Mémoire en réponse à l'avis de la MRAE

Dans le cadre de l'instruction de ce dossier, la Mission Régionale d'Autorité Environnementale (MRAE) de Bretagne a émis l'avis n° 2020APB29 du 9 juillet 2020.

Le présent document constitue le mémoire en réponse à l'avis de la MRAE.

Figure 1 : Superposition du MNT Litto3D (SHOM, 2014) sur carte SHOM n°7123, avec localisation de la zone de projet (en jaune), de la zone du champ des dunes du Fromveur (en rouge), et des deux profils (ou lignes brisées ; en bleu) rejoignant le champ de dunes à la zone projet.

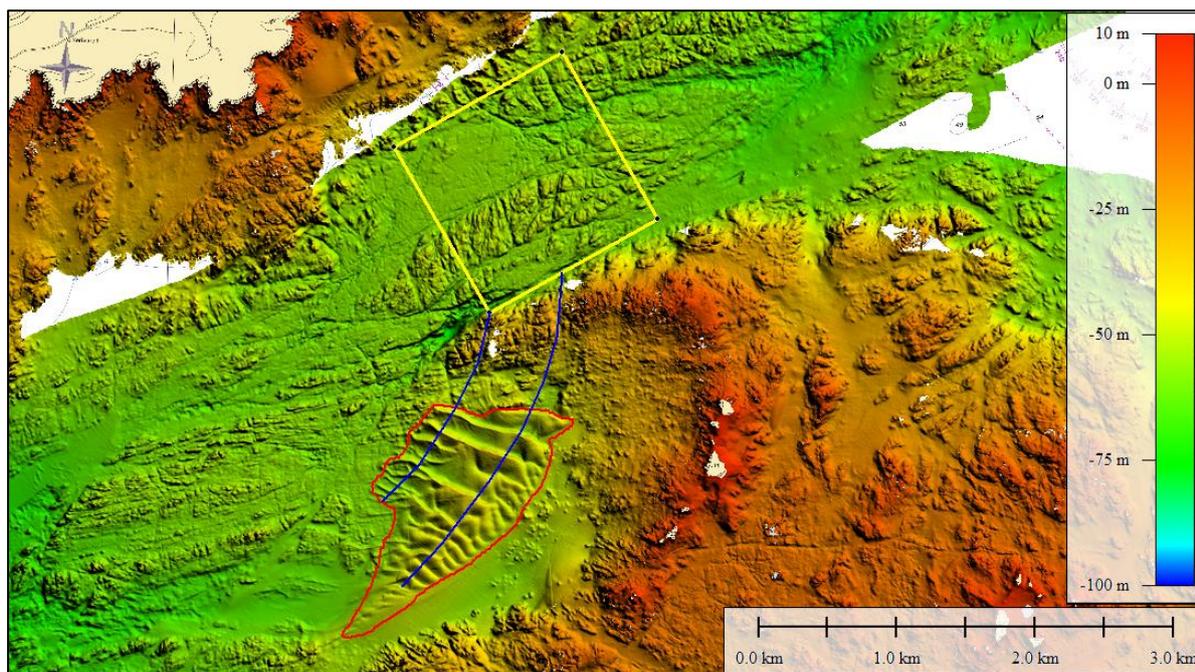
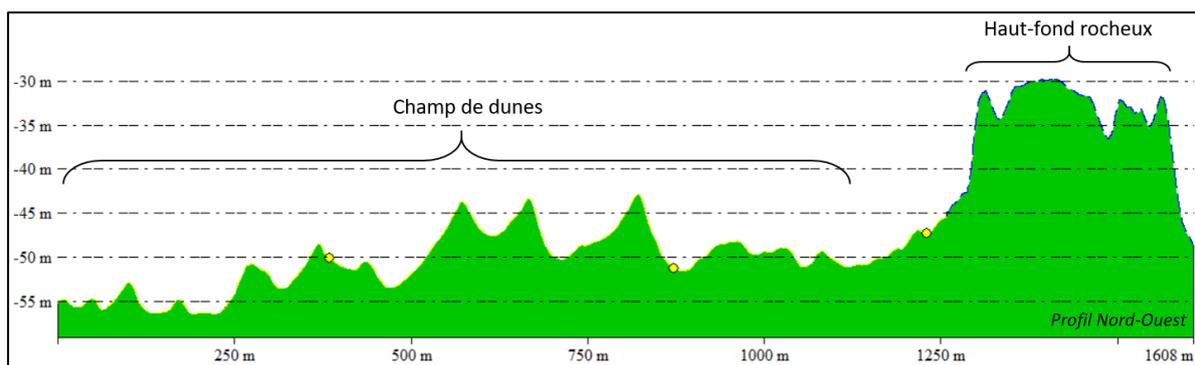
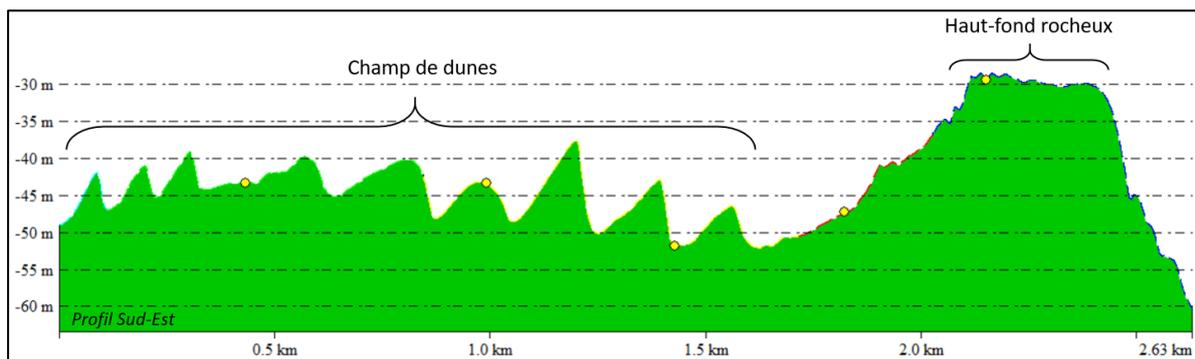
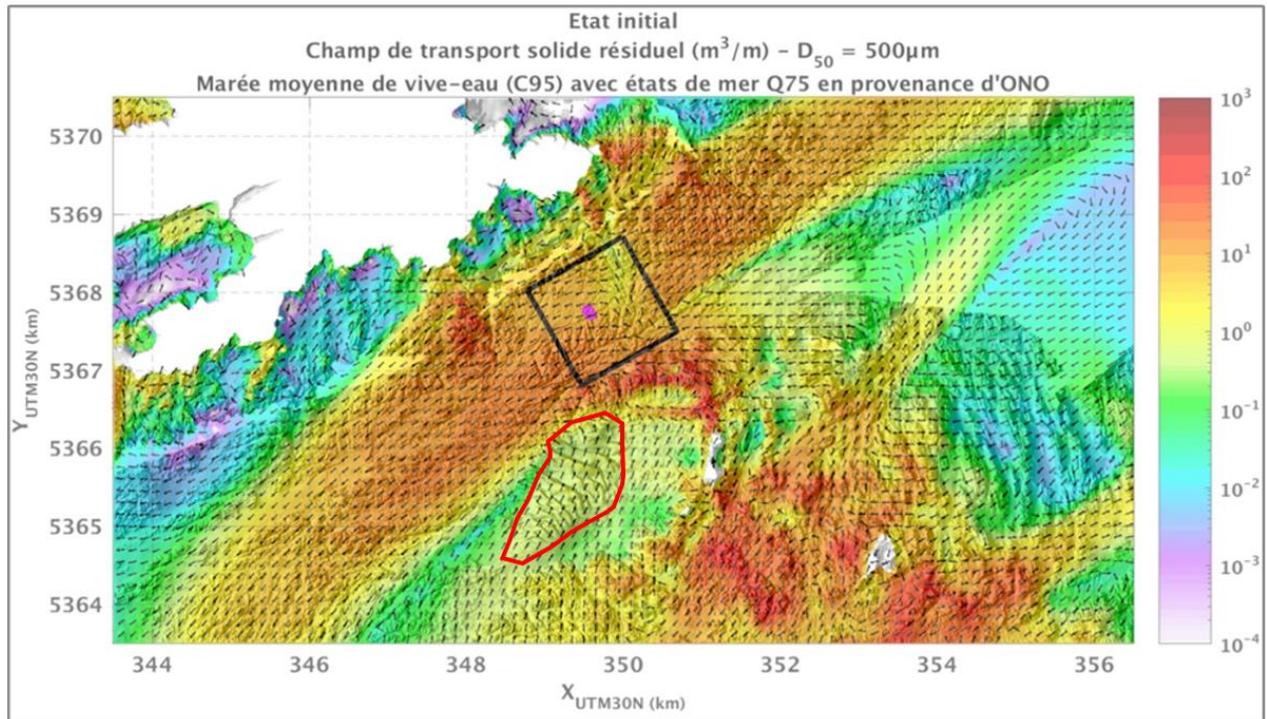
*Le contexte hydro-sédimentaire est détaillé et la dynamique des fonds sableux, susceptible de modifier les milieux ou les effets d'une hydrolenne, a pu être précisée : des placages sableux et des dunes sont capables de se déplacer dans le passage à une vitesse qui peut atteindre 40 mètres par an. Le dossier reste évasif quant à l'incidence de cette dynamique, à replacer sur la durée d'exploitation des machines (30 ans). **Il conviendra de confirmer qu'elle ne concerne pas le projet au vu d'un axe de progression de ces formations sableuses qui n'est pas orienté vers la future installation.***

La dynamique du champ de dunes du Fromveur ne devrait pas avoir d'incidence sur la zone de projet non pas au vu de l'axe de progression des ces formations sableuses, celui-ci étant globalement orienté en direction de la zone du projet, mais en raison des caractéristiques suivantes de la zone d'étude :

- La présence d'une zone rocheuse située entre le champ de dunes et la zone du projet, dont l'altitude maximale dépasse d'au moins 10 m le niveau maximal des crêtes de dunes (cf. Figures 1 à 3). Comme indiqué par Chabrol (2012)¹, ce haut-fond rocheux agit donc très certainement en tant que « barrière » à la migration des dunes vers le Nord.

- Le changement de direction du transport solide résiduel lorsque l'on passe de la zone du champ de dunes à la zone du projet (cf. Figure 4). En effet, le transport résiduel passe d'une orientation Nord-Nord-Est au sein de la zone du champ de dunes, soit une dominance du flot sur le transport solide, à une orientation Ouest-Sud-Ouest aux abords de la zone du projet, soit une dominance du jusant sur le transport solide. Au sein de la partie sud de la zone du projet, le transport résiduel n'est donc plus orienté vers l'emplacement de la future installation. Cette observation est d'ailleurs valable pour toutes les simulations numériques de transport solide effectuées et présentées dans l'étude (cf. Figures 4-23 à 4-26 du rapport).

- La nature divergente du transport résiduel en limite sud de la zone projet, synonyme d'une tendance au déficit sédimentaire plutôt qu'au dépôt.

En conclusion, la combinaison de la présence d'un haut-fond rocheux de dimension conséquente par rapport à l'échelle des dunes et situé entre ce champ de dunes et la zone projet, et d'un transport solide résiduel orienté vers le Sud-Ouest en partie sud de la zone projet (et donc non orienté vers la future installation) et de nature divergente dans cette même zone, nous indique que la dynamique du champ de dunes du Fromveur ne posera pas de problème vis-à-vis des futures installations, et ce même à une échelle de 30 ans (durée d'exploitation des machines).

Figure 5 : Tracés des 3 câbles

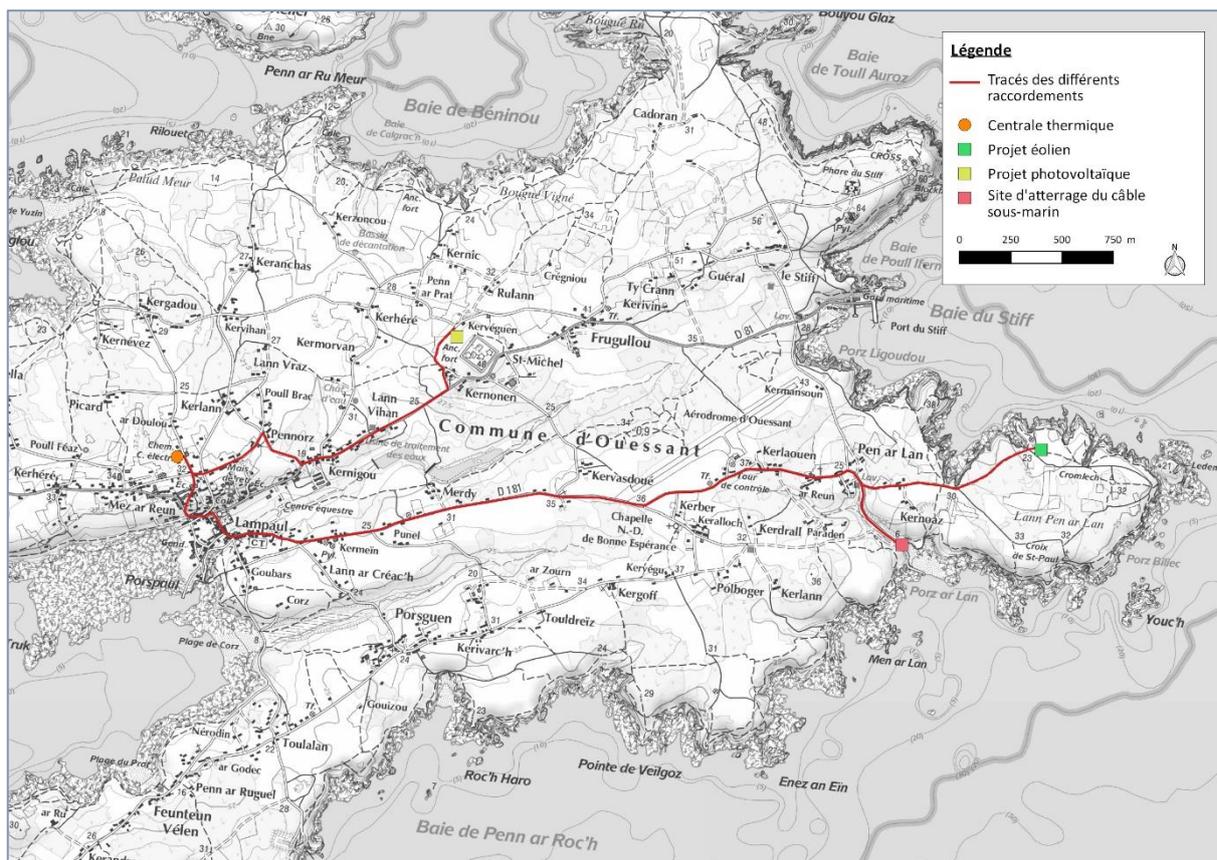
Le raccordement au poste-source de Lampaul n'a pas été évalué. Or ces travaux qui ne peuvent être disjointes du projet font partie du périmètre de l'évaluation environnementale tel que prévu par le code de l'environnement.

L'Ae recommande de compléter l'évaluation par celle des incidences du raccordement électrique entre poste de livraison hydrolien et le poste-source de Lampaul.

Les trois projets seront raccordés au réseau électrique au niveau de la centrale thermique au nord du bourg de Lampaul. Ce sont au total 9,7 km de câbles qui seront à poser.

Les raccordements des projets éolien et hydrolien se font en traversant le bourg de Lampaul, puis en empruntant la RD 181 jusqu'au village de Pen ar Lan.

Pour le projet hydrolien, le tracé continue sur la RD 181 jusqu'à la plage de Pen Arland, tandis que pour le projet éolien, il suit la piste menant à l'ancienne décharge.

Le raccordement du projet photovoltaïque emprunte le réseau routier permettant de contourner le bourg de Lampaul par le nord, puis suit la RD 81 jusqu'au village de Kernonen puis se dirige vers le village de Kervéguen.

Figure 8 : Les deux hydroliennes sont situées à 1 805 m de la côte d'Ouessant au nord-ouest et 995 m de la côte de Molène vers le sud-est (Quiet-Oceans, 2020)

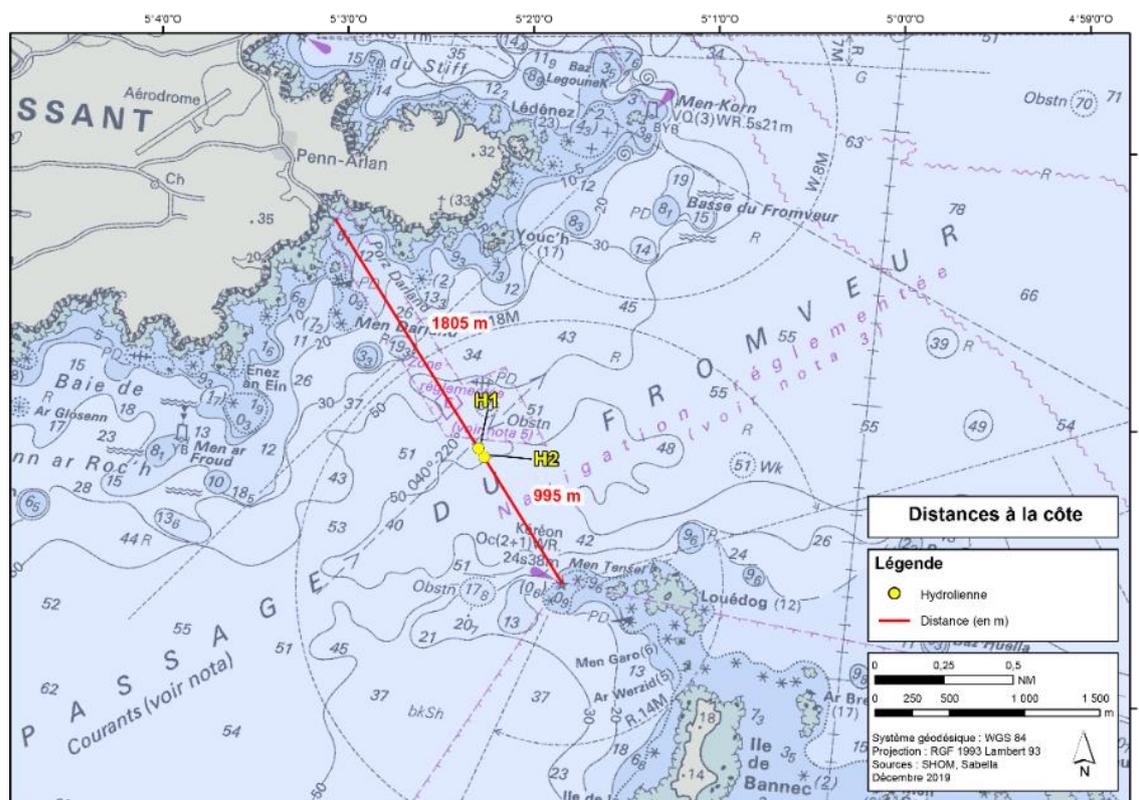
Le point d'attention majeur du projet est celui du suivi des impacts du fonctionnement des hydroliennes sur les mammifères marins. L'évaluation indique en effet que le « bruit » du fonctionnement des rotors sera perceptible à plusieurs kilomètres pour les mammifères marins : en l'état du dossier une simple mesure « d'accompagnement » est présentée et consiste en des suivis sonores et visuels (caméras et plongées). Elle n'est pas associée à la définition d'une mesure corrective, notamment en cas de constat d'une baisse des populations. Le dossier se réfère bien à la notion de mesure corrective mais renvoie leur définition à l'observation d'une éventuelle incidence et à la mise en place d'un comité de suivi.

L'Ae recommande d'associer une mesure corrective au suivi acoustique et visuel sous-marin afin de pallier un éventuel effet de l'exploitation hydrolienne sur les mammifères marins.

En ce qui concerne la modification de comportement, celle-ci pourrait intervenir (de manière faible) à une distance de 160 m en moyenne à 200 m au maximum. Comme le montre le Tableau 6, avant correction, ces distances de perturbations étaient bien supérieures.

Il est à rappeler que la largeur du Fromveur est de 2 800 m, avec une zone maximum de modification de comportement de 400 m, cela ne représente que 14% du passage. Il reste donc de larges zones pour que les mammifères marins évitent la zone, s'ils étaient dérangés par le bruit perçu.

Des réactions plus franches (fréquence d'évitement médian, pour un seuil à 140 dB) existent sur une zone jusqu'à 7 m de l'hydrolienne (Cf. Tableau ci-dessus). Ces distances d'évitement sont confirmées par des observations sur le terrain à proximité d'hydroliennes par la communauté scientifique pour les delphinidés (Malinka et al, 2018), (Joy et al, 2018) et les phoques (Hastie et al, 2018). (Quiet-Oceans, 2020). **L'impact du bruit** des machines en fonctionnement semble donc être **faible**.

Figure 11 : Impact de chaque composante sur le résultat du mix énergétique de PHARES (source Alta Energy)

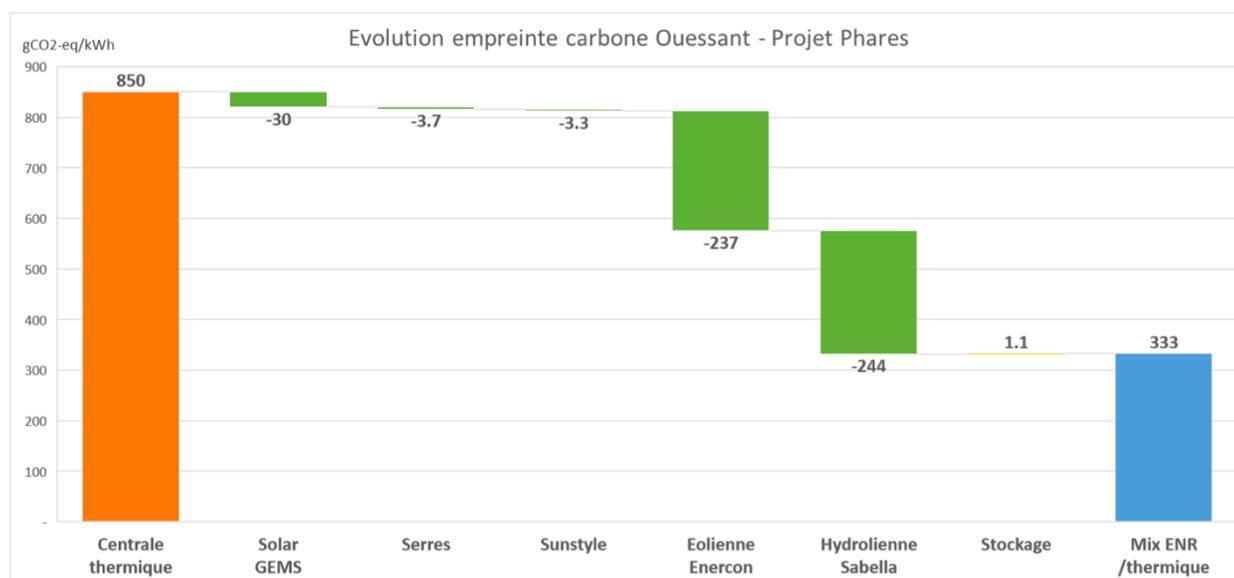
- ✓ *Le coût de la maintenance des hydroliennes, par transport maritime, réduira le bénéfice attendu en réduction des émissions de gaz à effet de serre d'une fraction de l'ordre d'un tiers (31 %),*
- ✓ *La phase d'expérimentation qui a précédé le présent projet n'est pas intégrée au calcul malgré ses coûts environnementaux possibles sur le plan de la conception et de ses différentes phases de vie (installation, exploitation, réparations, et démantèlement). Enfin, le bilan carbone, devrait mieux intégrer le lien avec l'évolution du recours à l'installation thermique actuelle de l'île, qui est peu explicite. Le terme de l'usage de celle-ci devrait être précisé.*

Il faut comprendre que chaque projet ENR produit du carbone par rapport à sa fabrication, sa construction et son démantèlement, mais également économise du carbone lors de son fonctionnement en produisant de l'énergie décarbonée. La balance entre les deux va permettre de réduire notablement la production de carbone qui passerait ainsi de 850 gCO₂-eq/kWh à 333 gCO₂-eq/kWh avec le mix Ouessant de PHARES, soit une réduction de 61%.
